Deckblatt vom 19.10.06

Straßenbauverwaltung des Landes Niedersachsen		Unterlage 3	
Straße: B 3 von Bau-km 20+150 bis Bau-km 23+340		Blatt Nr. 1	
(Nächster Ort): Celle		Reg. Nr.	
		Datum	
		Zeichen	
nachgeprüft		Übersichtslageplan	
B3 OU Celle (Südteil)		Maßstab 1: 5000	
Verlegung von SO Celle (B 214) bis S Celle (B 3)			
Blatt: Bau-km 20+150 bis Bau-km 23+340			
Aufgestellt:			
Celle, den 15.12.2004			
Straßenbauverwaltung PG OU Celle			
gez. Winkelmann

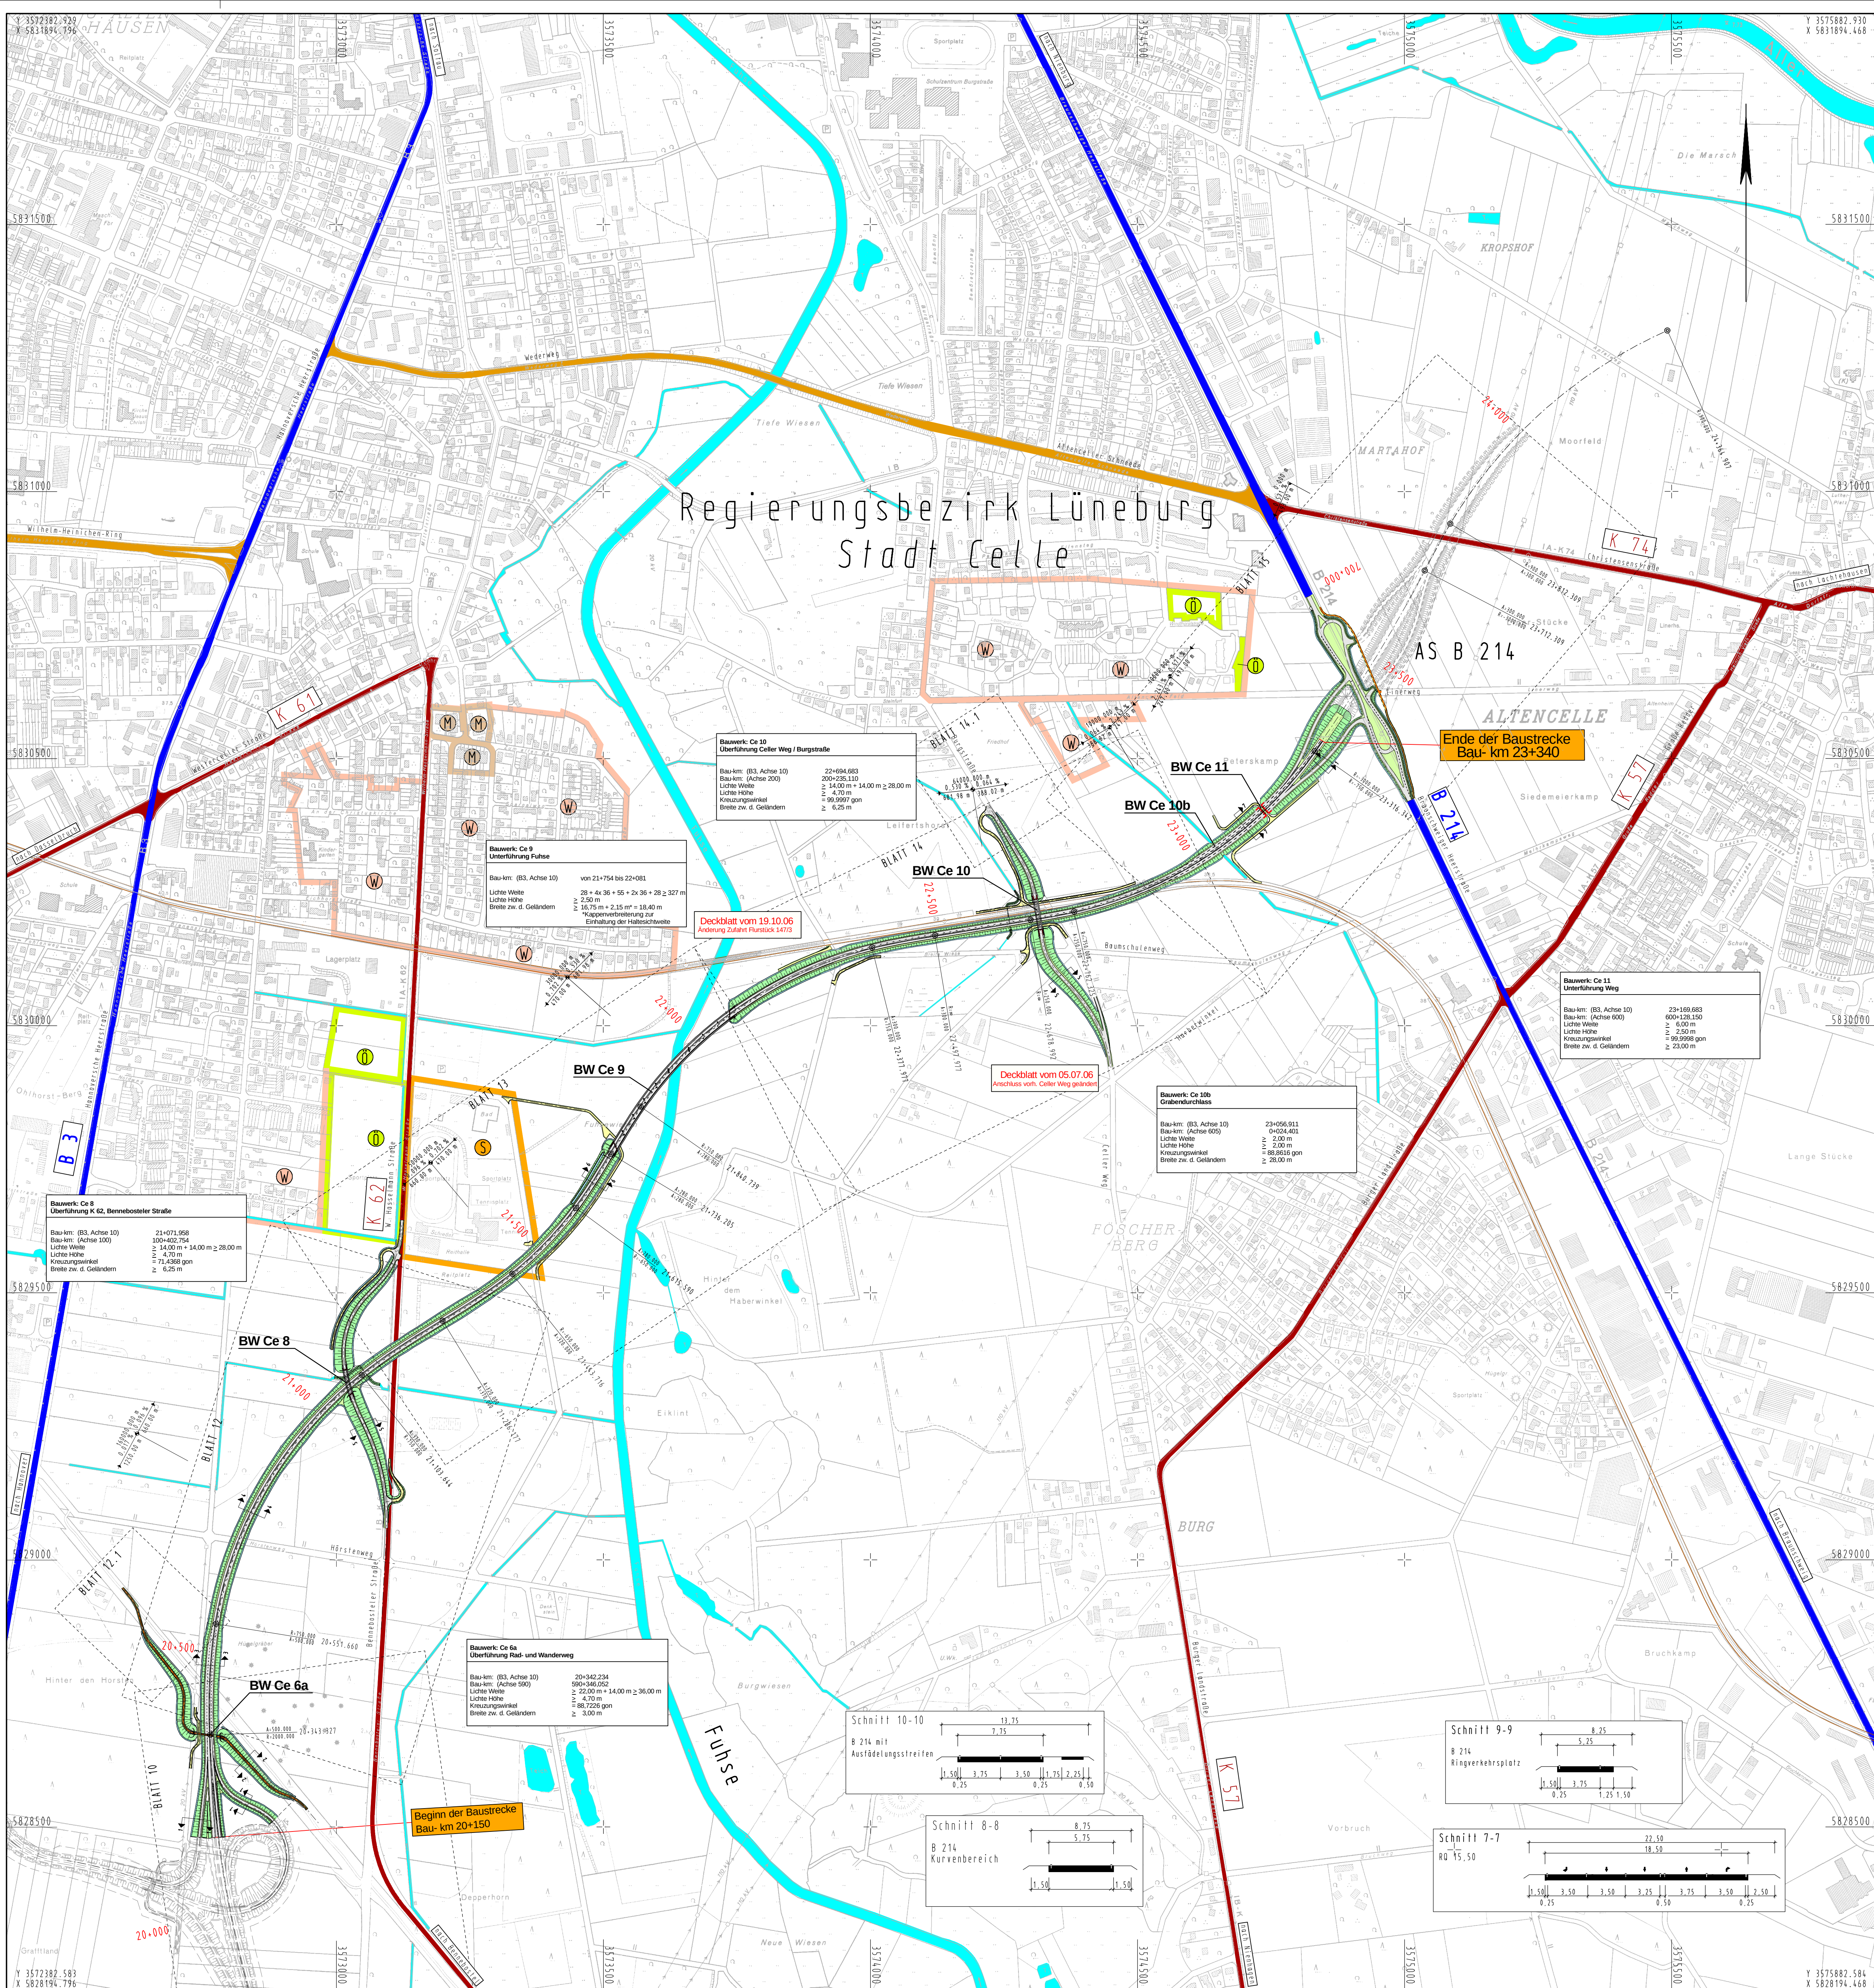
- Planfeststellung -			
5.			
4.			
3.			
2.	Änderung nördliche Zufahrt zu Flurstück 147/3	19.10.06	gez.: Winkelmann
1.	Änderung Anschl. vorh. Verbindungsweg Achse 241 an Celler Weg	05.07.06	-
Nr.	Art der Änderung	Datum	Aufgestellt
